**Avis délibéré de la Mission régionale d'autorité environnementale
de Nouvelle-Aquitaine sur le projet de mise en compatibilité par
déclaration de projet n°1 du plan local d'urbanisme (PLU) de la
commune d'Izon (33) pour permettre l'aménagement d'une brigade
de gendarmerie et de logements sociaux, porté par la
communauté d'agglomération du Libournais**

n°MRAe 2024ANA100

dossier PP-2024-16607

Porteur du Plan : communauté d'agglomération du Libournais

Figure 5 : carte de l'occupation du sol (à gauche), carte des enjeux globaux (au centre) et carte de localisation des sondages pédologiques sur le secteur élargi de la mise en compatibilité du PLU d'Izon (Source : Évaluation environnementale, pages 13, 14 et 44)

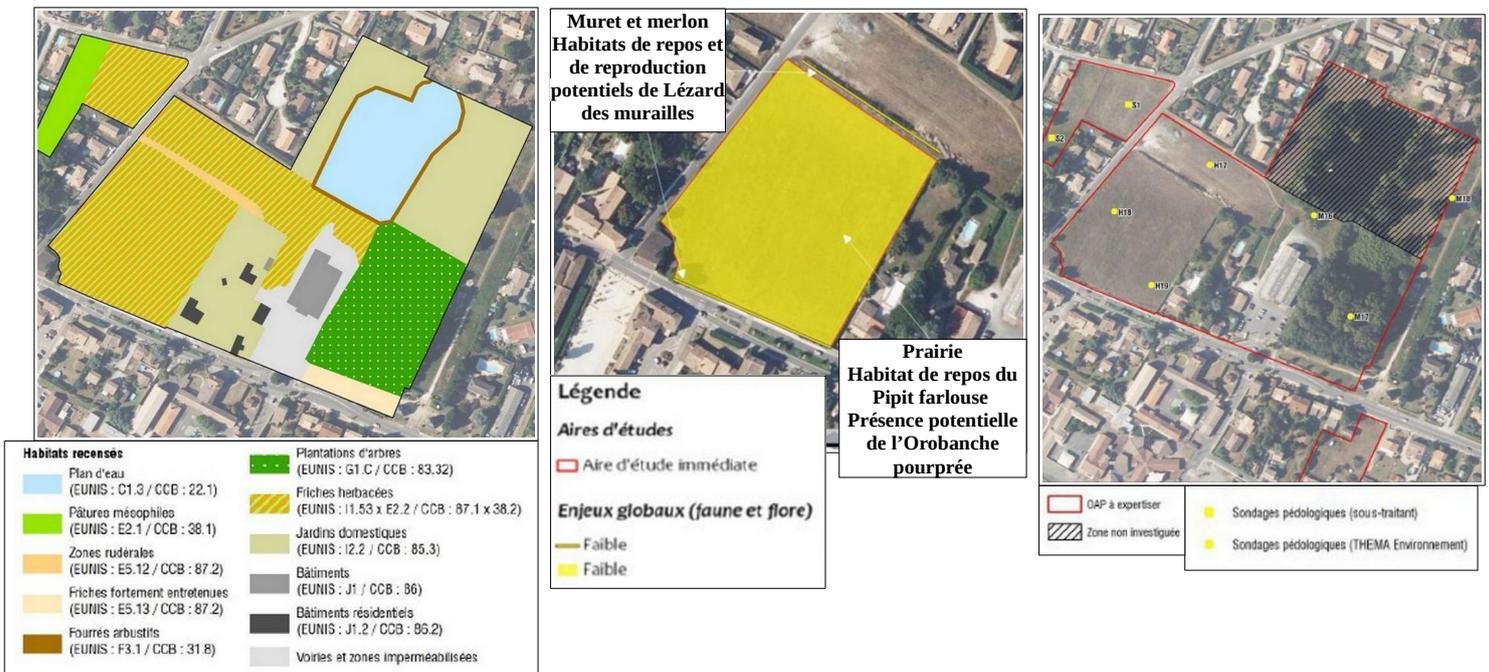
Deux inventaires de terrain ont été réalisés : l'un à l'été 2022 sur l'ensemble du périmètre d'étude et l'autre le 16 février 2023 sur une seule des deux parcelles du périmètre de projet, sans explication. **Il conviendrait de disposer du même niveau d'inventaire sur l'ensemble des parcelles du périmètre de projet.**
